Automatický systém
Značka: 9773/V032513/2019/AUTOMAT

Ostrava, dne: 25.11.2019

V c: Okružní křižovatka Nákladní x Oblouková x Rybářská

Stanovisko k existenci inženýrských sítí, resp. stavebnímu zámlu (neslouží jako stanovisko pro vydání územního souhlasu, územního rozhodnutí, souhlasu s ohlášenou stavbou nebo stavebního povolení)

Orientační zákes sítí
SmVaK Ostrava a.s.

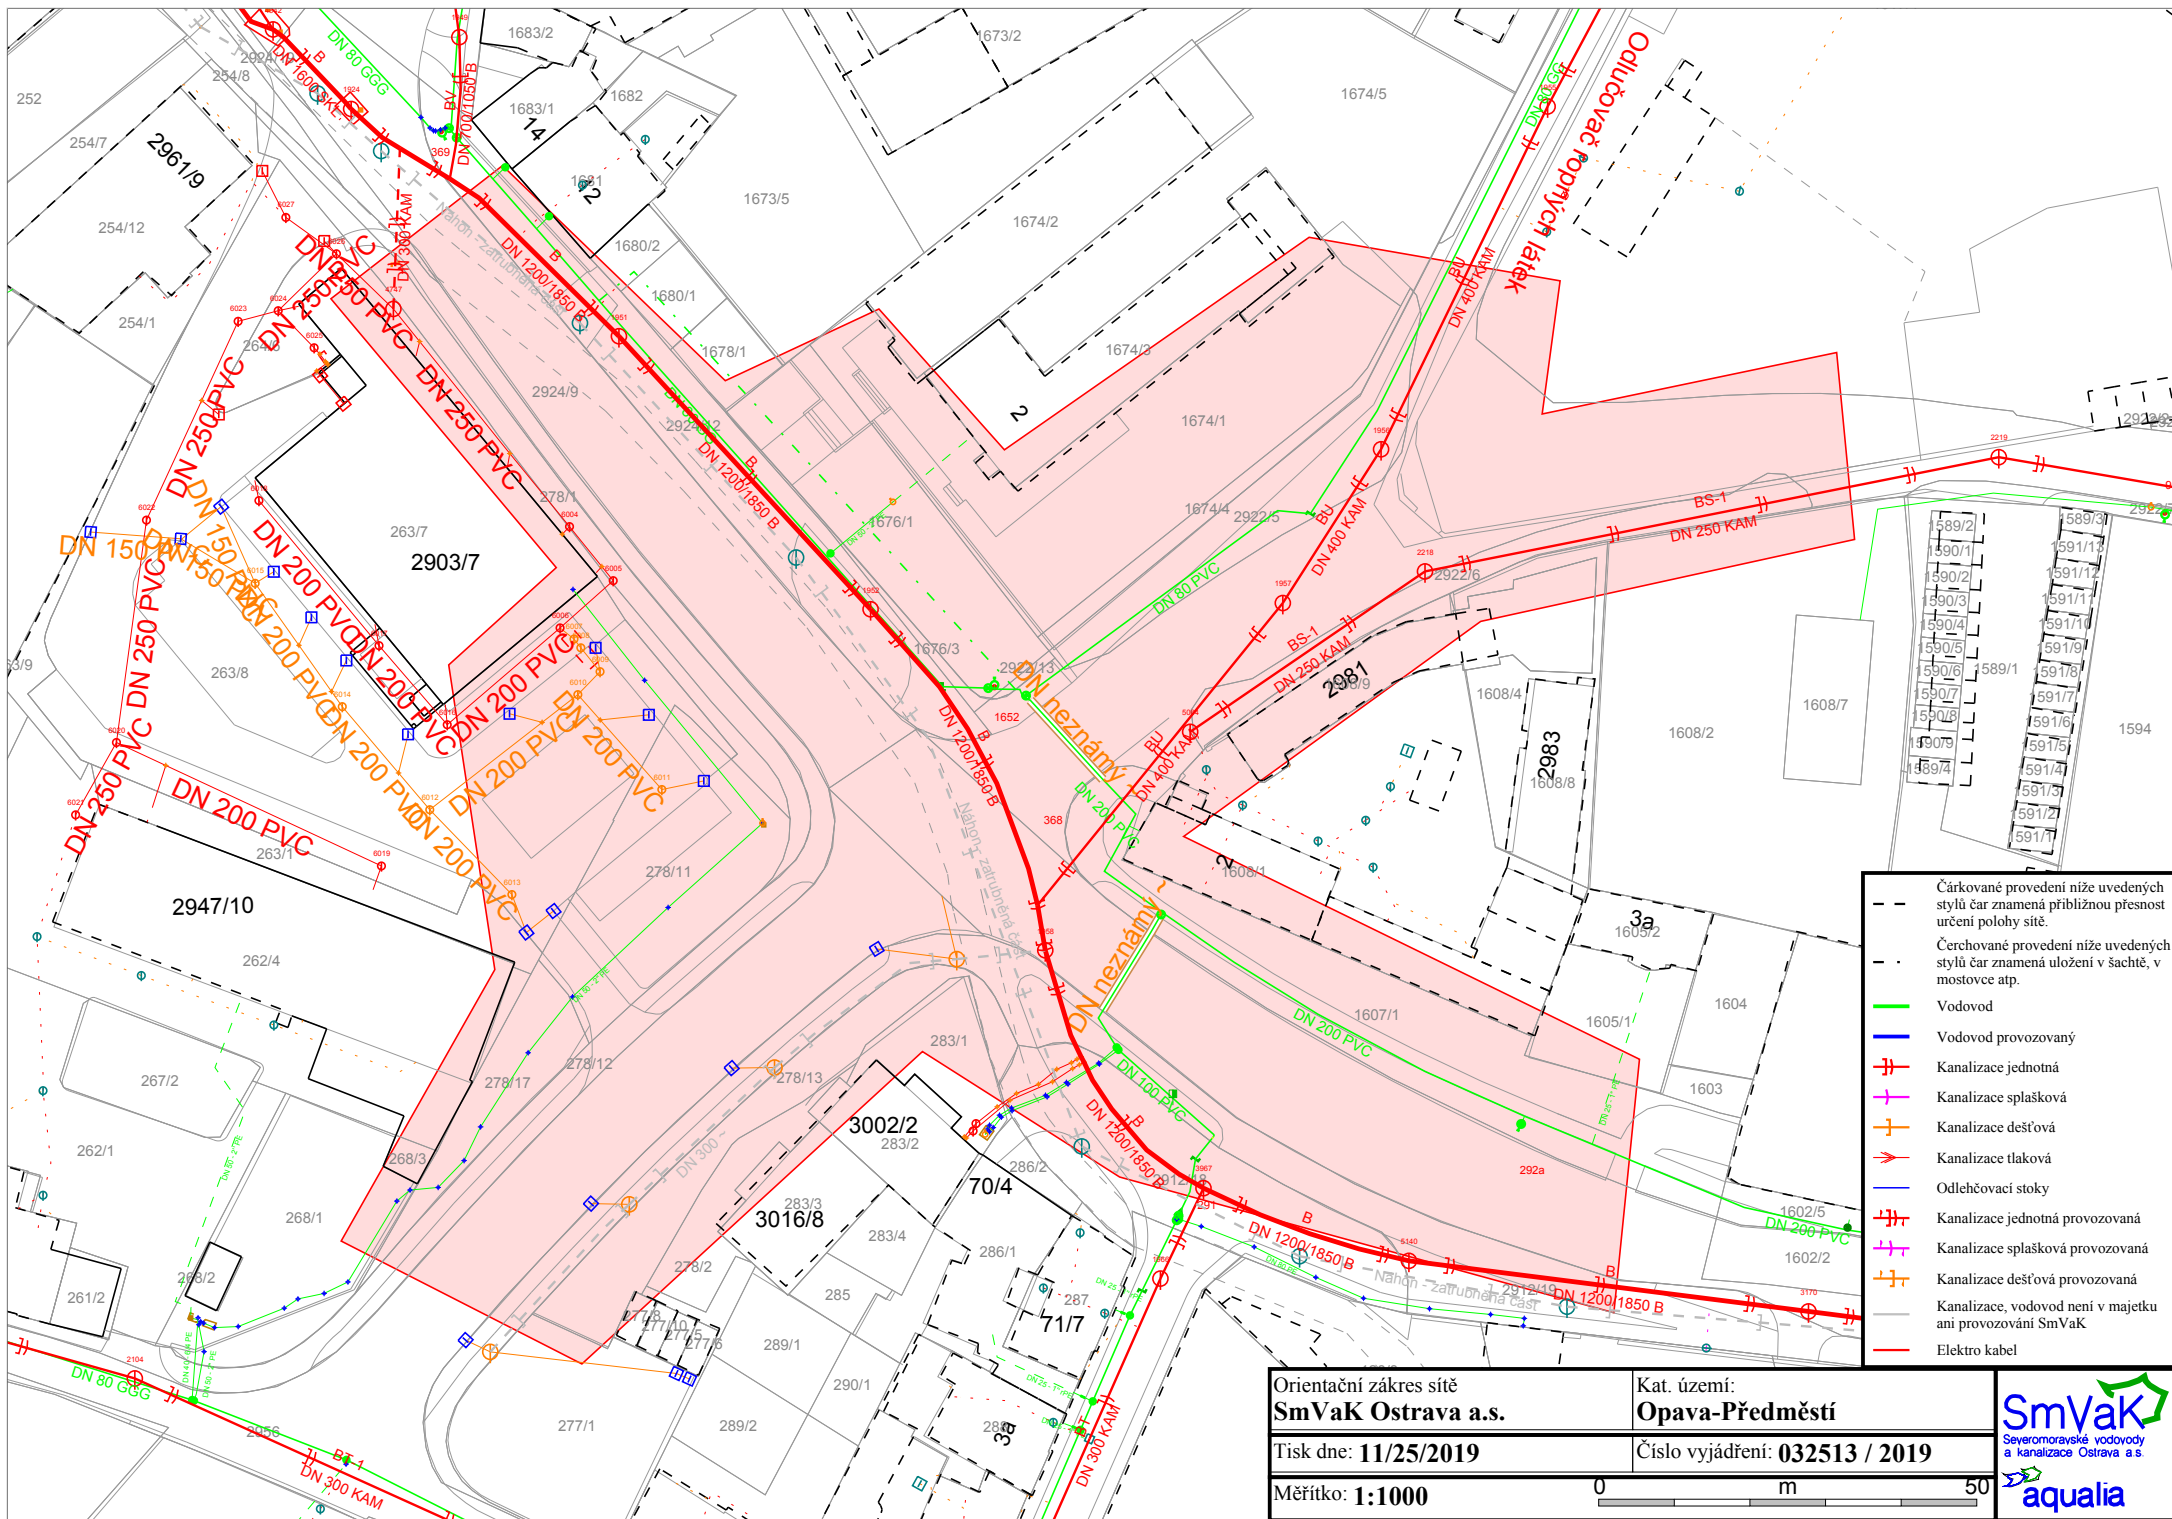
Ve Vámi vyznačeném zájmovém území (polygonu) a přilehlém okolí se nachází zařízení SmVaK Ostrava a.s. uvedené dále v textu tohoto stanoviska (viz zakresleného území v příloženém situačním výkrese).

- Zároveň dotčených zařízení v majetku, připadně v provozování SmVaK Ostrava a.s. je pouze orientační. Pokud z příloženého zakreslu vyplývá, že realizací výše uvedené stavby dojde k dotčení zařízení v majetku, v provozování SmVaK Ostrava a.s., požadujeme před zahájením projektových prací požádat o vytyčení zařízení SmVaK Ostrava a.s. Vytyčení provede na základě objednávky příslušné st edisko (viz níže).
- Na základě vytyčení požadujeme v PD stavby pevných nadzemních konstrukcí (včetně umístění HUP, pilí

- Na základě vytyčení požadujeme v místech souběhu se zařízením SmVaK Ostrava a.s. respektovat ochranné pásmo vodovodního potrubí.
- V PD požadujeme v místech křížení zařízením SmVaK Ostrava a.s. respektovat SN 73 6005. Vedení požadujeme uložit do PE chráňky (ochranné trubky) v šířce ochranného pásma zařízením SmVaK Ostrava a.s. Pokud dojde ke křížení se zařízením OOV (viz výše) požadujeme předložit podélný profil tohoto křížení k odsouhlasení.

- K křížení požadujeme v PD navrhnout kolmo, max. pod úhlem 45 stupňů. K křížení nebude prováděno v místě napojení vodovodních pípojek na vodovodní řad, ve vzdálenosti menší než 0,6 m od stávajících ovládacích armatur na vodovodním potrubí (šoupák, hydrant, domovních uzavíracích ventilů). U křížení v místě vodárenských šachet nutno respektovat vzdálenost 1,5 m.

- V případě řešení inženýrských sítí nebo pípojek za pomoci protlaku bude přesná hloubka uložení vodovodu ověřena ručním kopanou sondou.
- Celková konstrukční vrstva nových zpevněných ploch v místech kolize s vodovodem (včetně jeho ochranného pásma) nepřesáhne 40 cm a v průběhu výstavby se nesníží stávající krytí vodovodního potrubí o více než 40 cm.

- Obrubníky zpevněných ploch požadujeme (v místech souběhu obrubníků a zařízením SmVaK Ostrava a.s.) osadit min. 0,5 m od líce stávajícího potrubí zařízením SmVaK Ostrava a.s.
